# VALSTYBINĖ ATOMINĖS ENERGETIKOS SAUGOS INSPEKCIJA

2023-04-06 Nr. 31.1-26

## IGNALINOS ATOMINĖS ELEKTRINĖS BITUMUOTŲ RADIOAKTYVIŲJŲ ATLIEKŲ ATLIEKYNO AIKŠTELĖS VERTINIMO ATASKAITOS PERŽIŪROS IR ĮVERTINIMO SANTRAUKA ATNAUJINTA PO VISUOMENĖS DALYVAVIMO

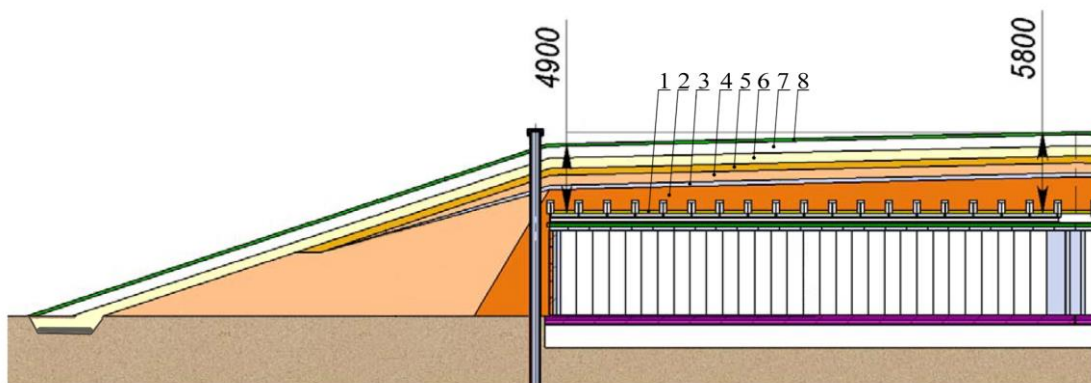
Atsižvelgiant į būtinybę pateikti detalesnį siūlomo inžinerinio barjero sandaros aprašą, nurodant kiekvieno sluoksnio paskirtį ir svarbiausius parametrus bei atliekamas funkcijas, VĮ Ignalinos AE pateikė papildytą ataskaitą. Ataskaita buvo papildyta daugiabarjerės sistemos aprašu, nurodytos ir patikslintos kiekvieno šios sistemos elemento vykdomos funkcijos ir parametrai, nustatyta, kurią iš saugos funkcijų (izoliavimo ar sulaikymo) vykdo elementas.
